Bilag 5 A, nr. 1-6 Henvendelser modtaget i høringsperioden og oversigt

eDoc - sag nr. 2013-0155210, Bispebjerg Hospital, høringsperiode 31. maj - 28. august 2013

Vedr. offentlig høring i forbindelse med udarbejdelse af lokalplanforslag for Bispebjerg Hospital.

VEDR: **Udsyn til kirke i forhold til Bispebjerg Hospitals lokalplan**

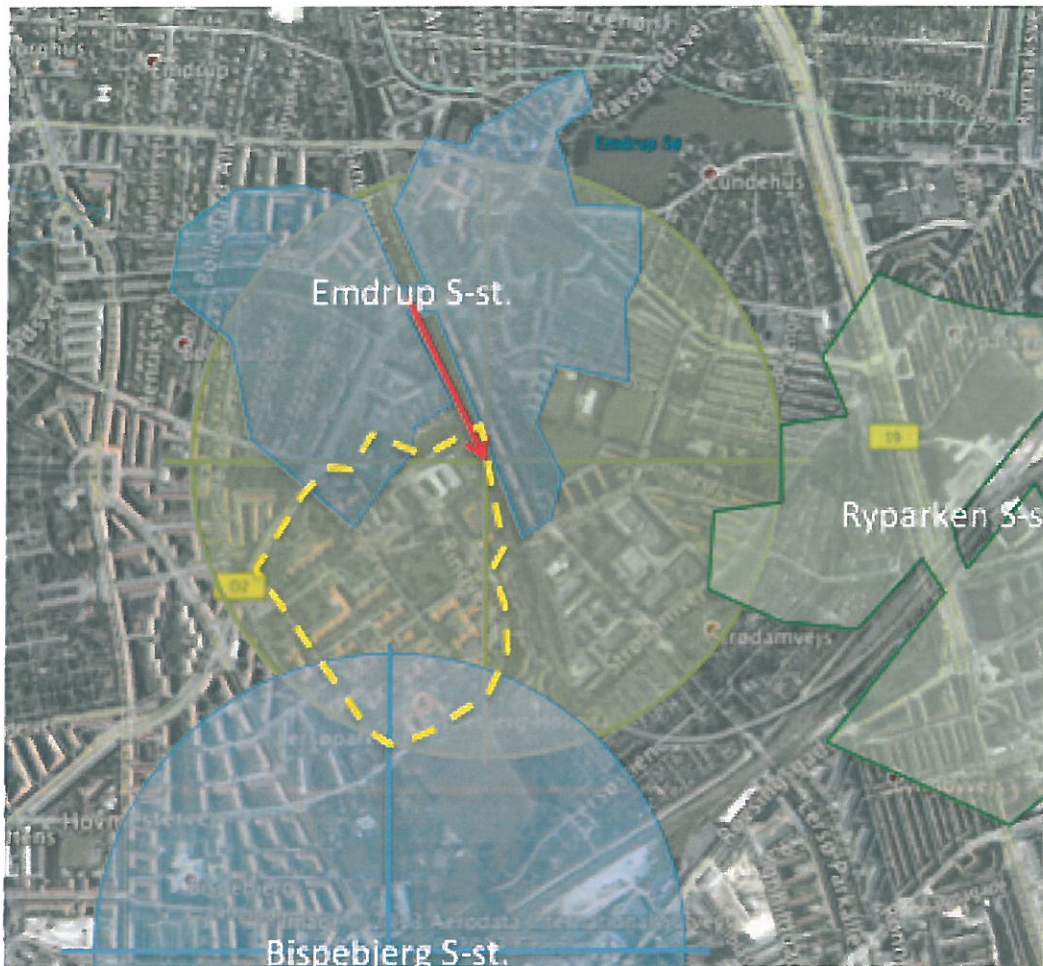
I Fig. 1 kan man se de stationsnære områder for Emdrup i dag og i fremtiden, man skal her være opmærksom på at man ikke kan gå i fugleflugt fra station, til de centrale afsnit, akut modtagelse mm. og afstanden derfor er over 600 meter. Hvis man flytter stationen vil hele Bispebjerg hospital være stationsnært, hvilket vil have væsentlig betydning for ansatte, patienter og besøgende. Hvis man centrere de ny opførelser omkring stationen med henblik på tilgængelighed vil sygehuset få Danmarks bedste kollektive betjening, med mulighed for akut-modtagelse 50-100 meter fra perron.

Som det også tydeligt ses af figuren, hvis man har lokalkendskab, bliver passager oplandet styrket.

Der er en lille fællesmængde for den nye placering, med Ryparken St. i teorien, men kun i teorien, for da man ikke kan krydse Helsingørmotorvejen i fugleflugt fra fællesmængde-arealet.
